**CCR-VIA -- COMITATO DI COORDINAMENTO REGIONALE PER LA
VALUTAZIONE D'IMPATTO AMBIENTALE**

Giudizio n° 2786 del 30/05/2017

Ditta proponente UMT SERVICE SRL PROGETTO DI COLTIVAZIONE E RECUPERO AMBIENTALE DELLA CAVA DI CALCARE PER USO INDUSTRIALE LOCALITA' M. CASTIGLIONE COMUNE DI POPOLI (PE)

Verifica di assoggettabilità a VIA – V.A.
UMT Service S.r.l. - Progetto di coltivazione e recupero ambientale della cava di calcare

Fig. 5 – Limiti area di coltivazione (sola prima fase) in relazione al vincolo incendi (da elaborato contenuto nello SPA)

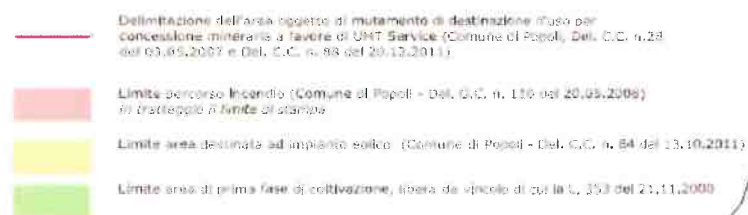
Si rappresenta che l'area di coltivazione viene cartografata nella sola prima di coltivazione; non si riportano quindi i perimetri della cava nelle fasi successive.

Fig. 6 – Carta degli incendi anno 2007 – Loc. M. Castiglione
(fonte: Corpo Forestale dello Stato)

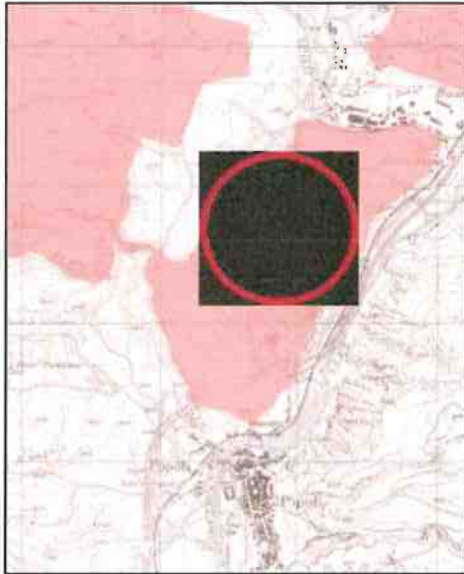
Dalla consultazione della cartografia della Regione Abruzzo (GeoPortale), risulta che in effetti l'area interessata dall'intervento proposto dalla UMT Service S.r.l. ricade in quota parte nelle zone percorse precedentemente dagli incendi degli anni 2007 e 2008, anche se le aree cartografate appaiono diverse da quelle riportate nello SPA.

In tali cartografie viene indicata la localizzazione areale del sito di cava (facendo riferimento al posizionamento riportato nello S.P.A).

Il sito risulterebbe quindi vincolato per ciò che attiene la “Legge quadro in materia di incendi boschivi”, L. 353/2000. La regolamentazione di tale aree in relazione ai divieti ed alle prescrizioni sono definite dall’Art. 10 della L. 353/2000: in particolare tale articolo prescrive che *“Le zone boscate ed i pascoli i cui soprassuoli siano stati percorsi dal fuoco non possono avere una destinazione diversa da quella preesistente all’incendio per almeno quindici anni. È comunque consentita la costruzione di opere pubbliche necessarie alla salvaguardia della pubblica incolumità e dell’ambiente. [...] È inoltre vietata per dieci anni, sui predetti soprassuoli, la realizzazione di edifici nonché di strutture e infrastrutture finalizzate ad insediamenti civili ed attività produttive, fatti salvi i casi in cui per detta realizzazione sia stata già rilasciata, in data precedente l’incendio e sulla base degli strumenti urbanistici vigenti a tale data, la relativa autorizzazione o concessione. Sono vietate per cinque anni, sui predetti soprassuoli, le attività di rimboscimento e di ingegneria ambientale sostenute con risorse finanziarie pubbliche, salvo specifica autorizzazione concessa dal Ministro dell’ambiente, per le aree naturali protette statali, o dalla regione competente, negli altri casi, per documentate situazioni di dissesto idrogeologico e nelle situazioni in cui sia urgente un intervento per la tutela di particolari valori ambientali e paesaggistici [...]”*

Da quanto sopra esposto, considerato che vi sono differenze tra quanto riferito dalla ditta e quanto invece desunto dal sito regionale, sarebbe opportuno chiarire l’area effettivamente interessata dagli incendi in relazione al sito di cava.

Fig. 8 – Stralcio PAI – Carta del Rischio (da GeoPortale regionale)

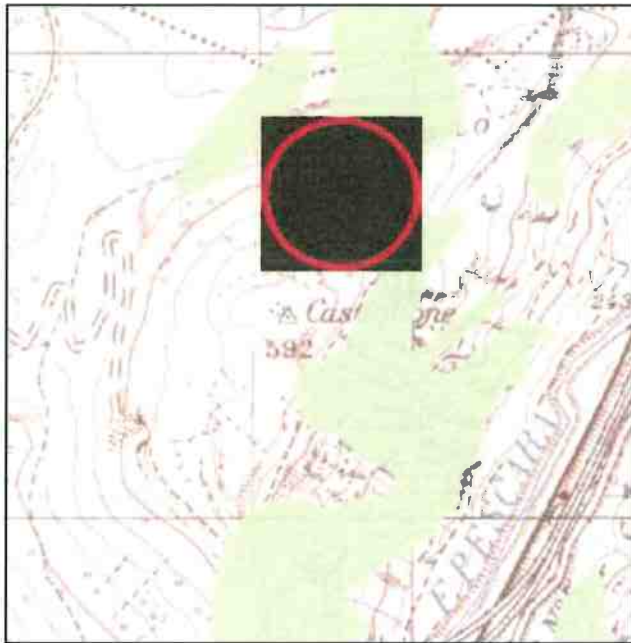
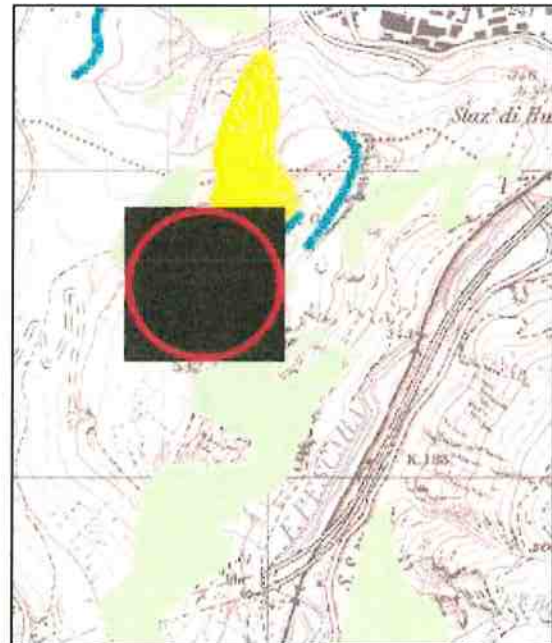
Considerato che nella cartografia allegata allo SPA non è chiara la collocazione dell’area in oggetto, di seguito si riporta la carta del Rischio e della Pericolosità come desunte dal sito regionale dedicato alla cartografia, dalle quali si evince che quota parte dell’area di intervento potrebbe essere interessata da Rischio moderato R1, Pericolosità P2 e Pericolo scarpata.
